Dichiarazione protocollo n.	del
Comune di Roma	
Via Trionfale	civ. 8891
Identificativi Catastali:	Compilata da: Casagrande Laura
Sezione:	Iscritto all'albo: Ingegneri
Foglio: 194	
Particella: 161	
Subalterno: 505	Prov. Roma
	N. 26033

Planimetria
Scheda n. 1 Scala 1:100

ABITAZIONE int 8
Piano Terzo - Scala 9 - Edificio E
h = 3,20 m

DIFFORMITA' RILEVATE

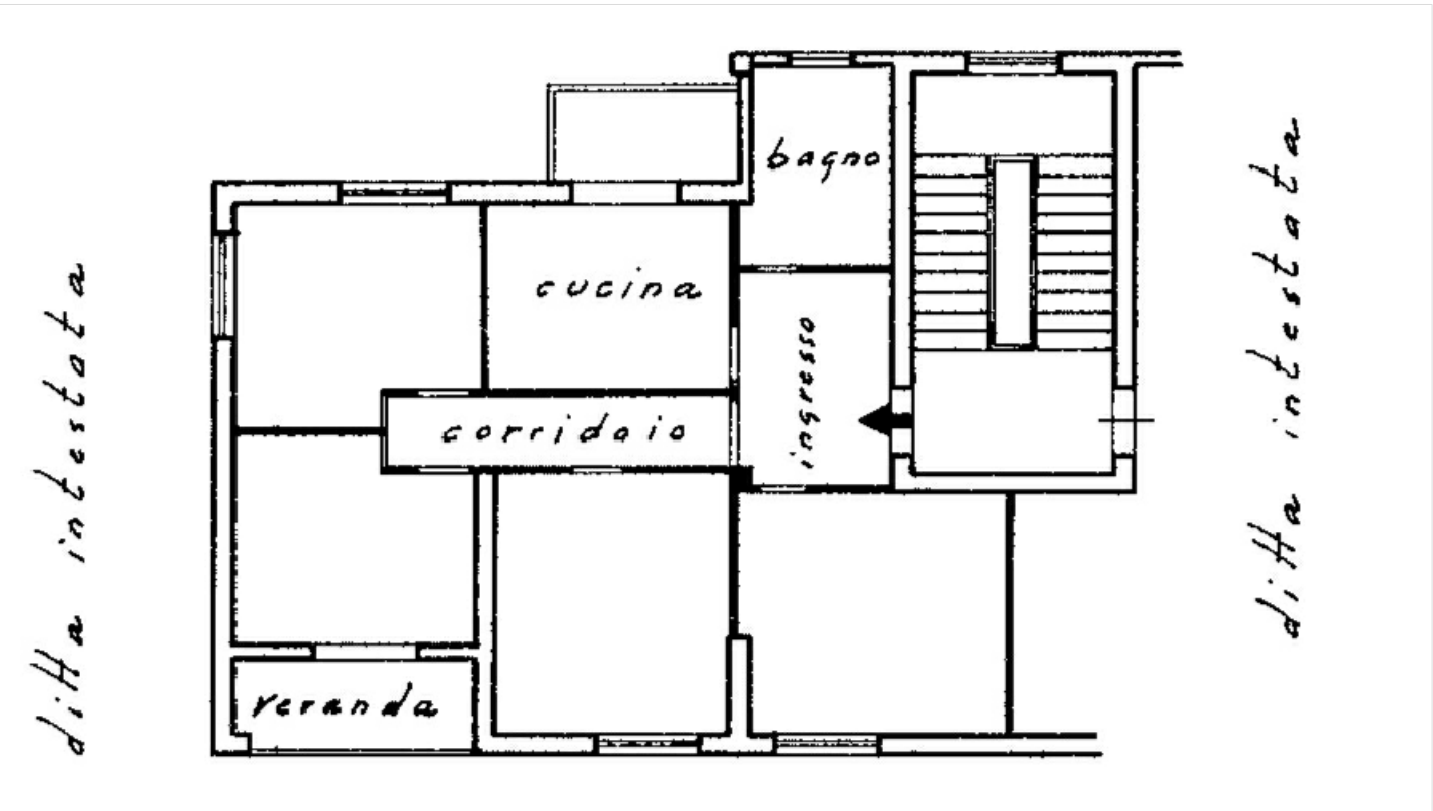
1 - L'ampliamento presente nell'unità, in difformità al progetto originario, non risulta sanabile in quanto eccedente anche il 2% della tolleranza costruttiva ammessa (DPR 380/01 art 34). L'unità, e l'intera palazzina E, non risultano oggetto di alcuna Domanda di Condonò. Le opere segnalate, dunque, vengono ritenute non legittime da rimuovere. Qualora il ripristino non possa avvenire senza pregiudizio della parte legittima, si può ricorrere all'art 33-34 DPR 380/01 e s.m.i. per la "richiesta di fiscalizzazione" dell'abuso. Parte dell'ampliamento riguarda anche la realizzazione di un balcone.

3 - (opere di manutenzione straordinaria MS) diversa distribuzione interna

- * Presso il Catasto:
 - VISURA Modifica/Inserimento "scala e palazzina"
 - PLANIMETRIA Inserimento "scala-interno-palazzina"
 - Errata rappresentazione della veranda

(eventuali) PRATICHE da PRESENTARE:
-- Docfa con planimetria e inserimento dati
-- SCIA da valutare nel dettaglio
